Teknik- og Miljøforvaltningen
Miljøafdelingen

Dato Dokumentnummer
24. juni 2020 2015-003249-8

Vedskølle Å - godkendelse af krydsning med spildevandsledning fra Slimmingevej 2

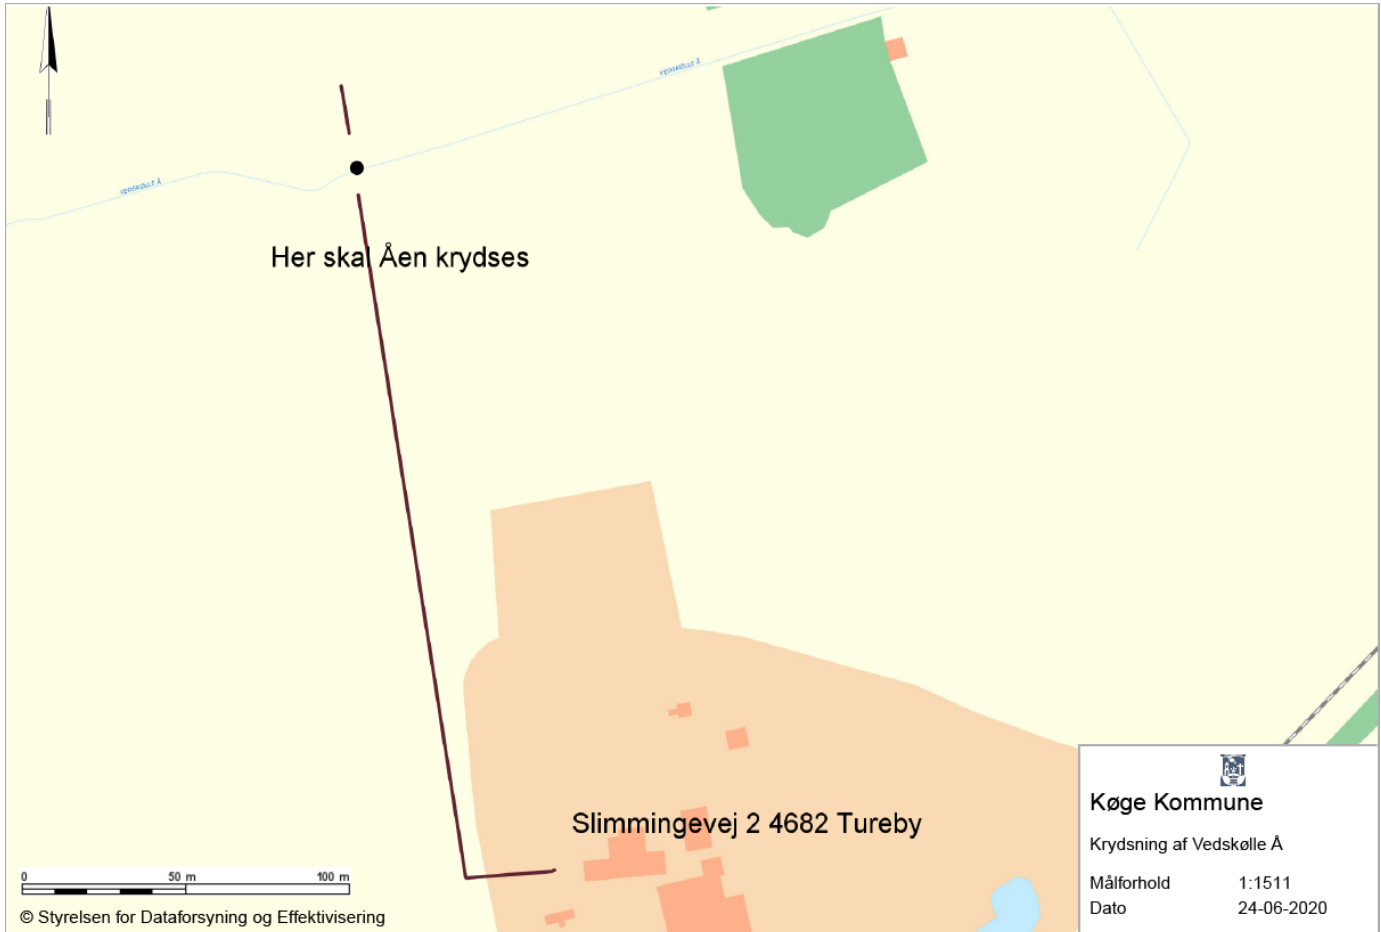
Gravearbejdet går fra matrikel nr. 2a tolstrup Gårde, Sædder til 4k Sædder By, Sæder begge ejet af Birger Niemann, Slimmingevej 2, 4682 Tureby.

Den sorte streg viser, hvor kloakledningen skal løbe.

Ansøger oplyser, at de vil krydse Vedskølle Å med en 50 mm trykledning fra Klar Forsynings pumpe, der bliver sat ved ejendommen.

De vil krydse Åen med styret underboring med en 30 lang underboring og være mindst 1 m under regulativmæssig vandløbsbund, og vil være mindst 10 m fra Å kanten på begge sider af Åen.

VEDSKØLLE Å

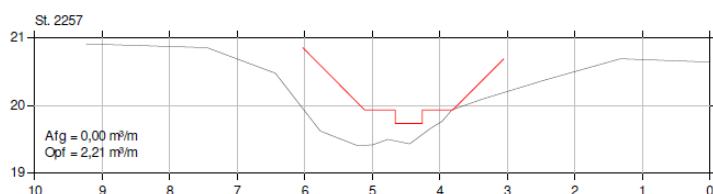
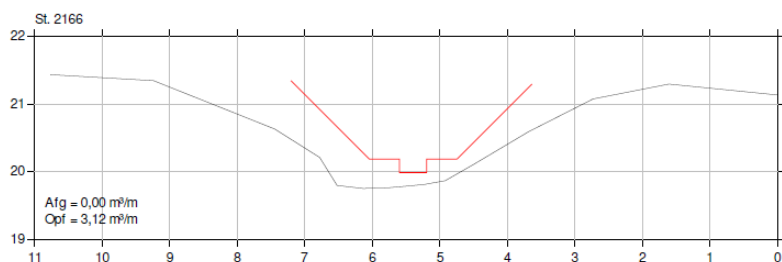
Dimensionsskemaet fra regulativet ovenfor viser, at bunden i station 2.049 skal ligge i kote 20.27 m over havets overflade og i station 2.519 skal bunden ligge i station 18.95.

Ledningen skal lægges mindst 100 cm under både den faktiske bundkote og regulativets bundkote.

Vedskølle Å

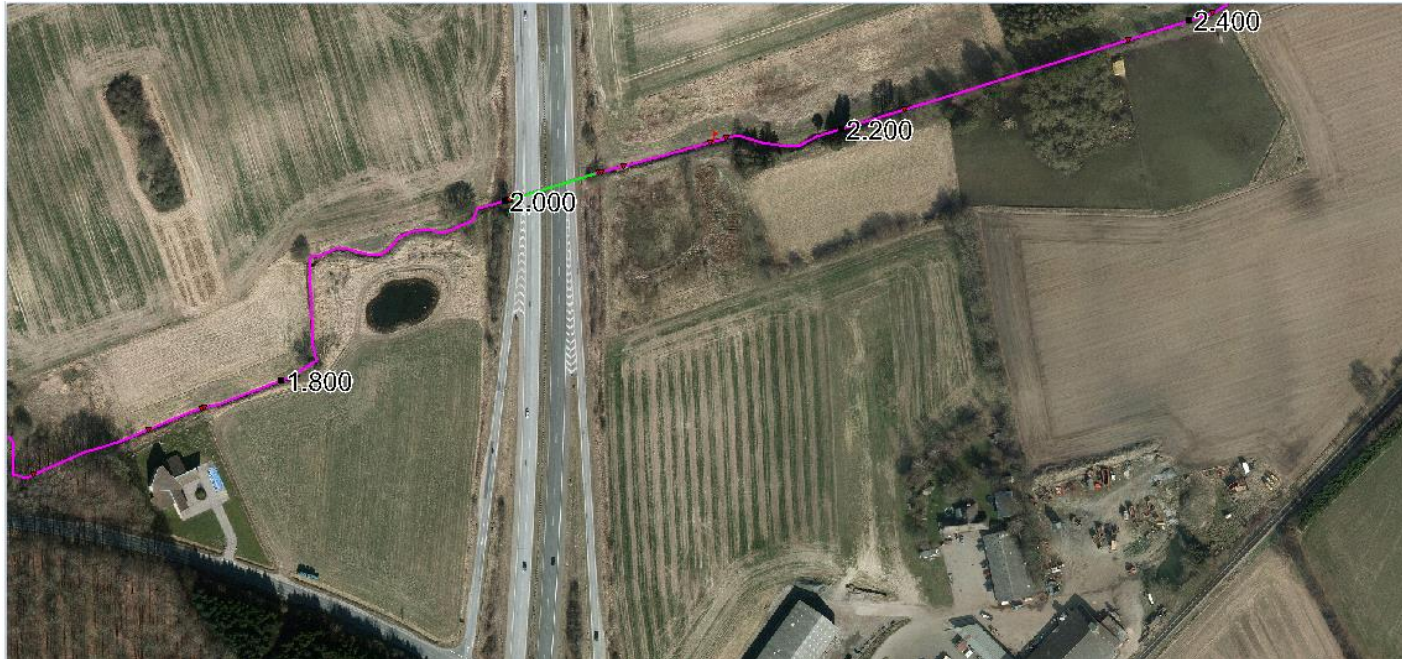
Kontrolopmålingen af vandløbet fra 2014 viser, at vandløbet konkret befinder sig under regulativmæssig bund i kote 19.70 meter over havet i station 2.166 og i kote 19.40 i station 2.257.

1. Overkanten af det underborede rør skal ligge i en dybde af mindst 100 cm under vandløbets faktiske bund og under vandløbets regulativmæssige bund.
2. Bræmmebestemmelsen skal overholdes, således at der ikke foretages gravearbejde eller terrænregulering inden for to meter fra vandløbets øverste kanter
